Informe Consolidado de Solicitud de Aclaraciones, Rectificaciones y/o Ampliaciones Complementario a la Declaración de Impacto Ambiental del Proyecto "Parque Fotovoltaico Doña Alicia"

Nombre del Titular : Parque Solar Patagua SpA
Nombre del Representante Legal : Pablo Maestri Muñoz
Dirección : Alonso de Monroy 2677

El presente Informe Consolidado de Solicitud de Aclaraciones, Rectificaciones o Ampliaciones a la Declaración de Impacto Ambiental del proyecto "Parque Fotovoltaico Doña Alicia", contiene las observaciones generadas en virtud de la revisión de la Adenda.

Figura 1: Posibles receptores dentro del área de influencia de emisiones atmosféricas del Proyecto

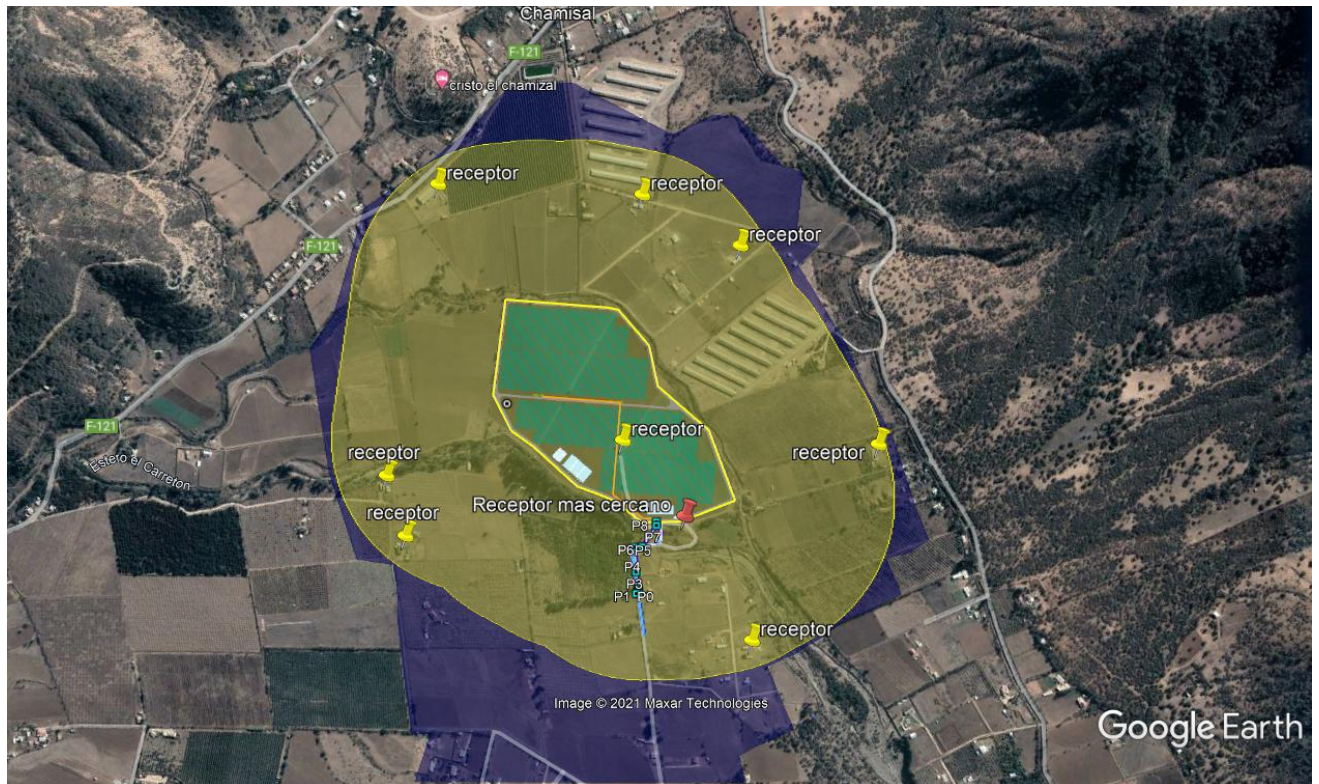
17. Respecto del área de influencia de las emisiones atmosféricas, se observa que se delimitó en base a la máxima concentración. En dicho borde se observan posibles receptores (resaltados con pin amarillo) no identificados por el titular en el informe de emisiones, se solicita justificar por qué no fueron considerados.

Figura 2: Estructura no descrita en informe de medio humano.

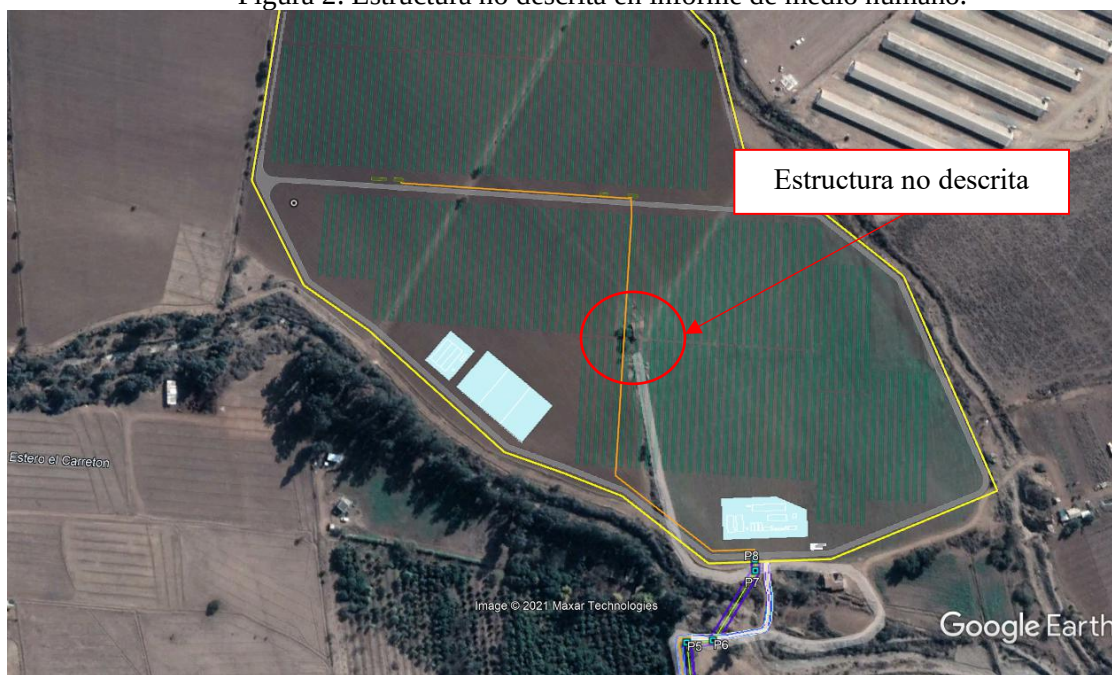
30. Con los antecedentes presentados por el Titular, no es posible descartar que el proyecto en evaluación generará al menos uno de los siguientes efectos, características o circunstancias establecidas en el artículo 11 de la Ley 19.300 Sobre Bases Generales del Medio Ambiente, específicamente la referida al literal c) reasentamiento de comunidades humanas, o alteración significativa de los sistemas de vida y costumbres de grupos humanos, causal de ingreso como Estudio de Impacto Ambiental. Lo anterior, ya que se observa una estructura no descrita en el estudio de medio humano, que se encuentra al interior del predio y que sería eliminada para construir el parque fotovoltaico. Se solicita aclarar si dicha estructura se extraerá o se mantendrá en el predio. Además, se solicita caracterizar el grupo humano que utiliza la vivienda, señalando su composición, acceso a servicios (salud, educación, otros), actividades económicas, acceso a servicios básicos, entre otros.
